건설공시장 슬래브동바리 점검결과 【지하철 9호선 919공구 건설공사】

□ 점검일시 : 2014. 9. 24(수)

□ 점검자 : 한국가설안전연구원 원장 이정석, 안전관리과 박상태, 정달영, 정진혁

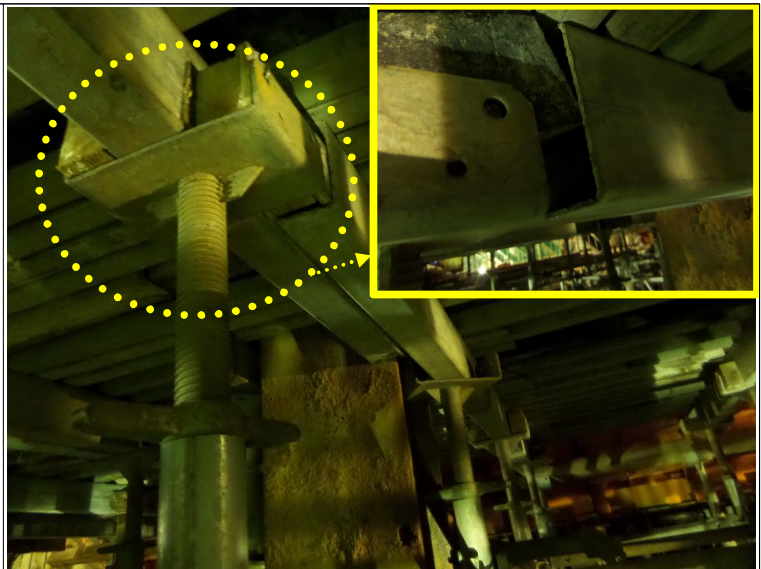
- 멩에가 동바리지주에 지지되지 않아
캔틸레버 형상 거동을 하는 부재는
지지점을 보완하여 멩에거동이 목적에
부합하도록 수정 요함.

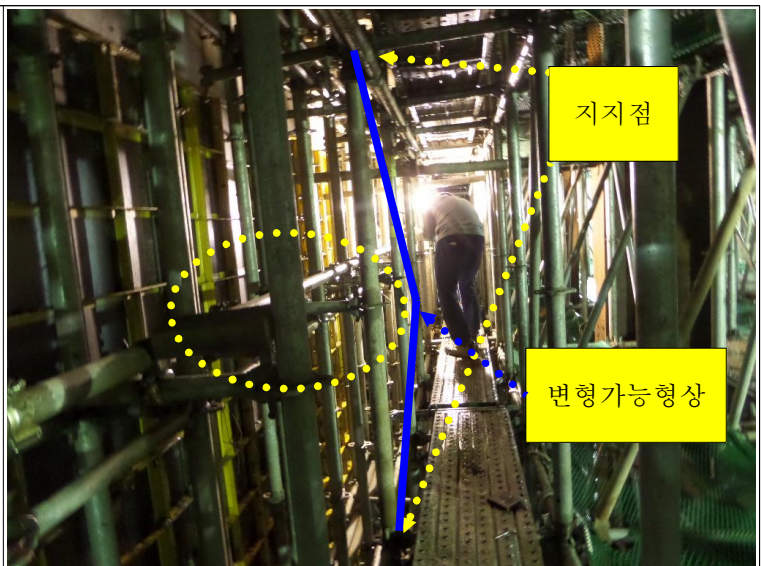
- 동바리지주의 중간부분에 수평재로
연결된 부분은 지주에 좌굴을 유발
하는 역할을 하므로 지지점을 통하여
연결되도록 수정하기 바람.

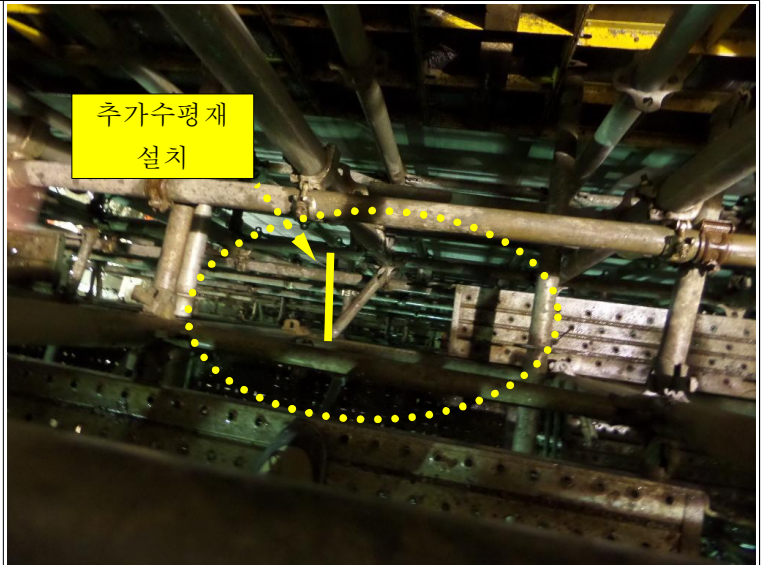
- 동바리 수평재가 수직연결이 아닌 큰 각도로 연결된 곳은 사진과 같이 삼각형이 되도록 수직재를 보강하여 하중전달이 용이하도록 하기 바람.

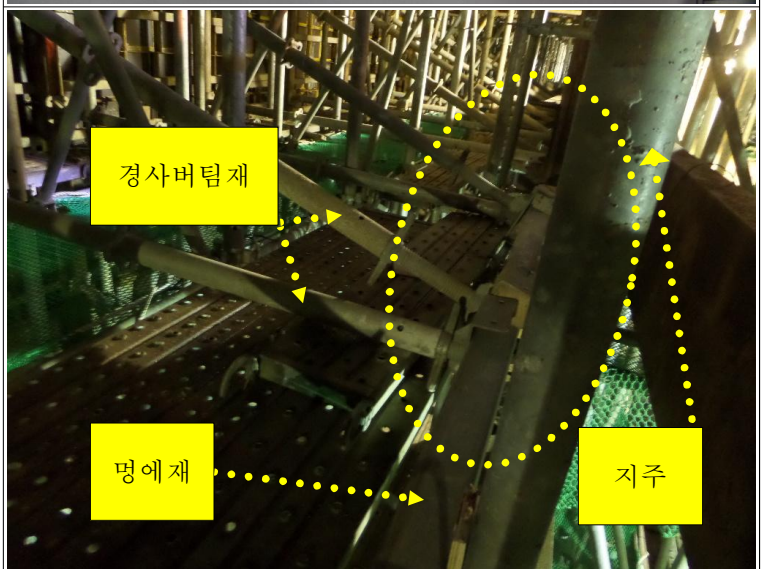
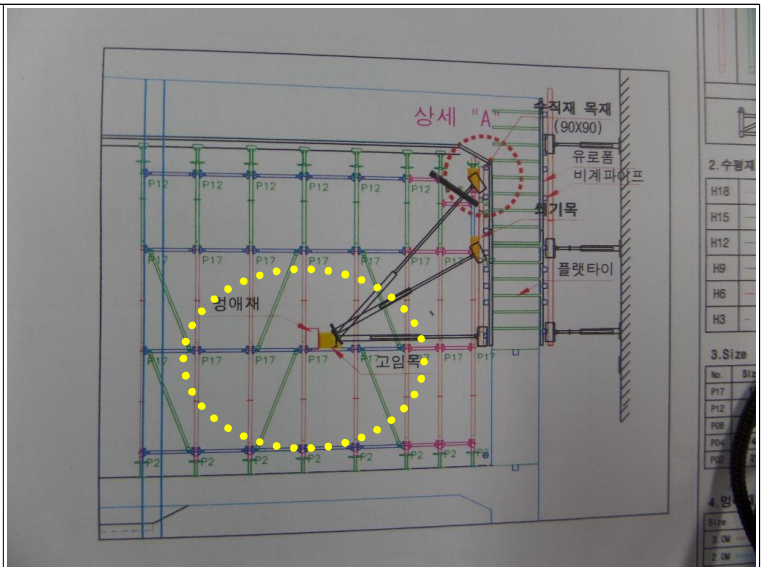
- 벽체거푸집의 버팀재로 사용된 경사 버팀재가 설치된 멩에재를 통해 동바리지주에 전달되도록 계획 및 설치되었는데, 동바리지주에 추가적인 수평력을 전달하는 구조이므로
- 계산으로 전체구조의 안정성을 증명하거나
- 벽체버팀재를 동바리가 아닌 다른 고정점에서 지지하는 구조로 계획하는 것이 바람직함.
